**Portant ouverture et organisation de l'enquête publique du PLU de la Commune de  
HEILIGENBERG**

L'enquête publique relative à l'**élaboration du Plan Local d'Urbanisme de la commune d'HEILIGENBERG** s'est déroulée du 24 septembre 2025 à 10 heures 00 au 27 octobre 2025 à 17 heures 00.

**Dossier d'enquête publique :**  
**MÉMOIRE EN RÉPONSE AUX**  
**PROCÈS-VERBAL DE SYNTHÈSE**

PLU 2019

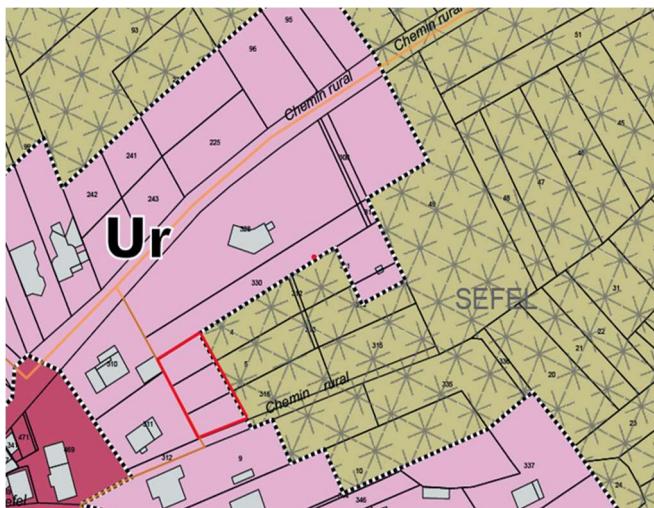
Le précédent PLU (2019) incluait, dans la zone urbaine (constructible), et faisant partie de leur propriété, une bande de terrain (à cheval sur 3 parcelles) (entourée de rouge sur l'extrait de plan ci-dessous). Cette bande de terrain est reclassée en secteur Ab (agricole support de biodiversité) inconstructible dans le projet de nouveau PLU.

Ils précisent que ce projet irait dans le sens d'une meilleure densification du tissu urbain (préconisée par le SCoT), en utilisant une dent creuse. L'installation d'un cabinet médical serait un plus pour la commune.

**Réponse de la Commune : M. et Mme H. ont actuellement obtenu récemment une autorisation d'urbanisme pour le secteur concerné par sa requête. Nous prenons le point qui sera soumis à la commission du conseil municipal et le cas échéant, une modification au projet pourrait éventuellement être apportée.**

### **2.2 Contribution déposée par Monsieur R. H. sur le registre dématérialisé (n° 1) le 26 septembre :**

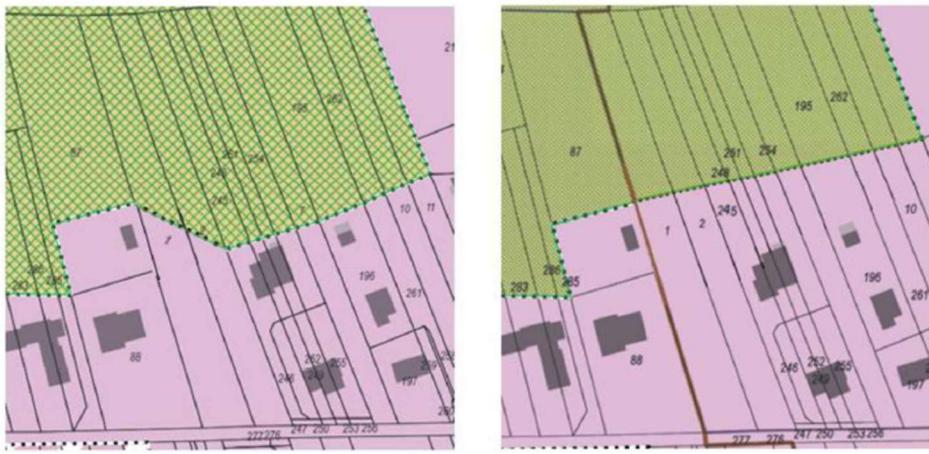
Monsieur R. H. est propriétaire, en limite nord de la zone urbaine Ur, d'un terrain composé de deux parcelles. Ce terrain est coupé en 2 par la limite de séparation entre les zones U et Ab, ce qui compromet ses projets de construction. La parcelle voisine (à l'ouest), bien que située dans l'exact prolongement, a été incluse dans la zone

**Réponse de la Commune :** M. R.H. avait déposé un certificat d'urbanisme en janvier 2025 et souhaitait implanter une maison dans les limites du projet actuel du PLU. Toutefois, il souhaitait également implanter une piscine dans les parties au-delà de la limite actuelle du PLU.

Ce CU avait fait l'objet d'un avis défavorable du préfet compte-tenu du fait que l'implantation de la piscine se trouvait en dehors des Parties Actuellement Urbanisées.

Toutefois, je soumettrai la requête à la commission du conseil municipal.

### **2.3 Contribution de Messieurs R. et R. M., représentant leur père, Monsieur P. M., accompagnés de Maître J.L., avocat, à l'occasion de la permanence du 7 octobre à la mairie :**

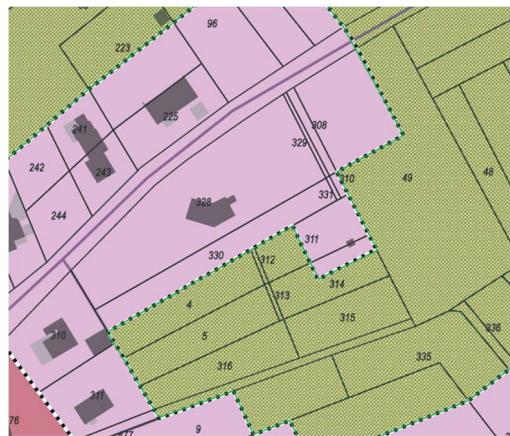
M. P.M. est propriétaire, à HEILIGENBERG, d'un terrain d'une surface d'environ 19 ares, avec un chemin (largeur : 4,50 mètres) d'accès à la rue principale.

En réponse à la demande d'un certificat d'urbanisme opérationnel en vue de construire une maison sur ce terrain et en l'absence de PLU, la mairie a délivré, en octobre 2024, un certificat « non réalisable », au motif que le terrain est situé hors des parties urbanisées de la commune (art. L.111-3 code de l'urbanisme).

**Réponse de la Commune :** *Nous avons bien reçu le mémoire de M. J.L. représentant la famille M. Ces derniers avaient obtenu un permis pour édifier un bâtiment à usage de loisir sur ce terrain.*

*Nous soumettrons la question à la commission du conseil municipal.*

## 2.4 Contribution de Monsieur A., représenté par Maître L.J.D., avocate (cabinet LEONEM), par courrier (LRAR) du 20 octobre 2025 :

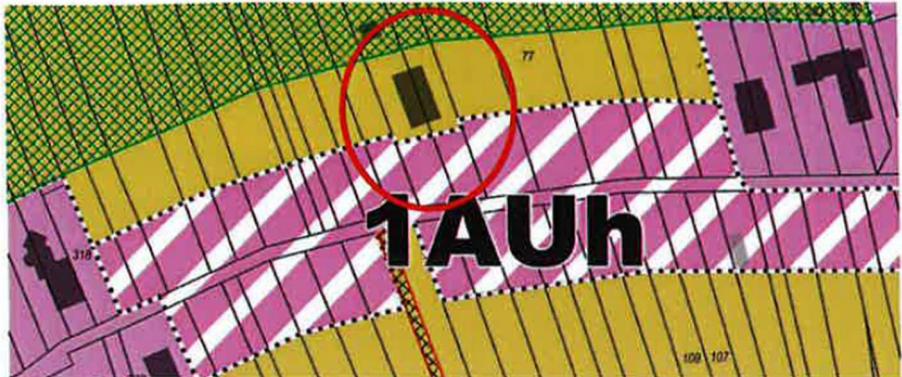
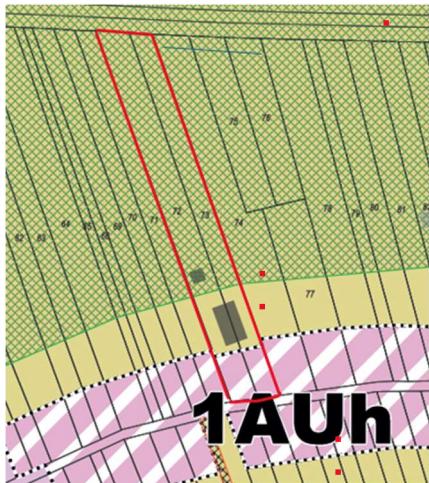
Monsieur A. est propriétaire, rue des Champs, d'un terrain sur lequel sa maison a été construite, dans laquelle il vit depuis 30 ans environ.

Sur le plan de zonage du projet de PLU, seule la partie de son terrain la plus proche de la rue est en zone 1AUH, la maison d'habitation se trouvant en zone agricole, un décroché réduisant la zone à urbaniser ayant, en outre, été effectué sur ses parcelles :

**Réponse de la Commune :** *La situation de M. A. est extrêmement complexe et a donné du fil à retordre à l'administration depuis plusieurs décennies déjà. Je vous fais part en addendum d'un mémoire que j'ai rédigé à l'époque et que j'avais fait parvenir au sous-préfet, qui relate la genèse de l'histoire. Somme toute, M. A. a obtenu un permis pour un bâtiment agricole dans les années 1990 (il voulait créer un élevage hélicicole). Par la suite, il l'a transformé en maison à usage d'habitation, et ceci de manière illégale et sans autorisation. Il souhaiterait aujourd'hui que par le truchement du PLU, nous régularisions sa situation.*

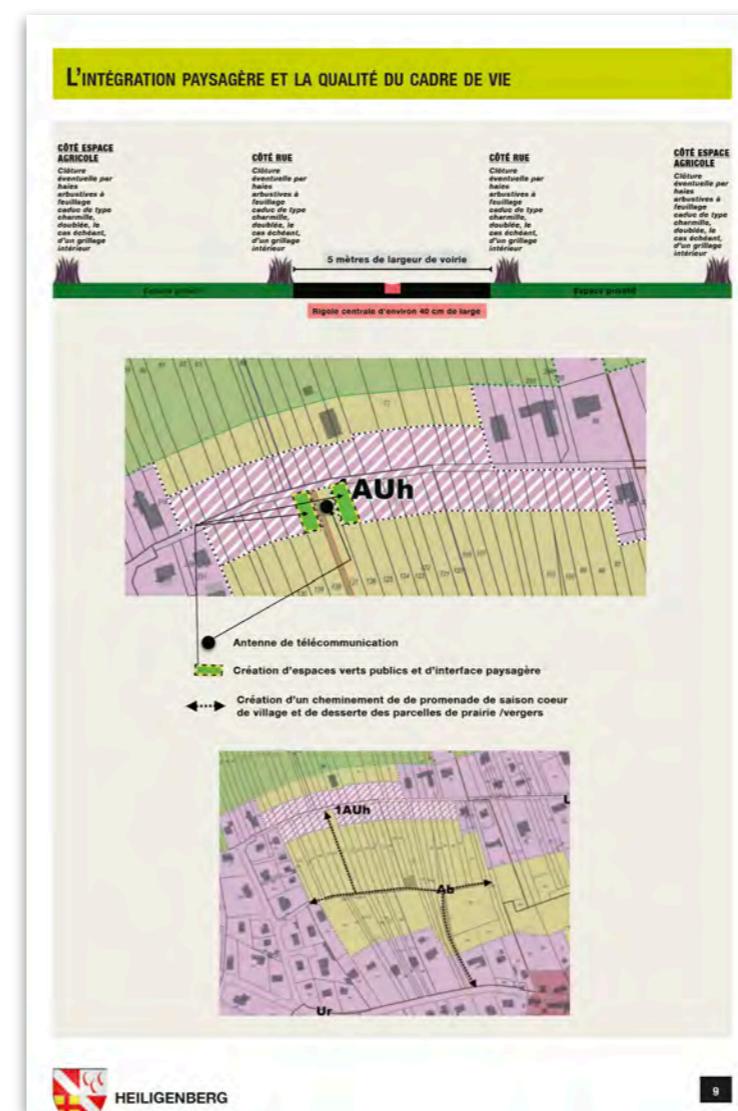
Question posée par la DDT : L'antenne de télécommunication est trop peu mentionnée dans les documents. Quelle est sa pérennité ? Quelle est l'utilité des plantations de part et d'autre de l'antenne ? En fonction, maintenir la parcelle en zone Ab, ou la reclasser en 1AUh.

Concernant les plantations prévues au droit de l'antenne, elles ont une vocation d'espaces verts publics et d'interfaces paysagères comme cela figure page neuf de l'OAP sectorielle.

Autres informations : la towerco TDF a obtenu par décision du TA une autorisation d'urbanisme pour édifier un pylône d'une hauteur d'environ 40 mètres sur une parcelle privée. Cette parcelle est actuellement sur-bâtie par ledit pylône et la surface actuelle du terrain, eu égard à la situation, ne peut donc pas être considérée comme urbanisable sur le court terme.

Selon nos informations, les propriétaires du terrain auraient signé un bail pour une vingtaine d'années avec le propriétaire du pylône. En raison de cette situation compromettant la constructibilité de cette parcelle sur le court et moyen terme, le conseil municipal a donc légitimement décidé de classer cette parcelle en zone Ab afin de ne pas comptabiliser la surface dans l'extension (quota de 1 ha). Cette position pourrait toutefois être reconstruite en cas de démontage du pylône.

Par ailleurs, les parties « vertes » de part et d'autre de cette construction sont quant à elles, à considérer dans le secteur 1AUh.
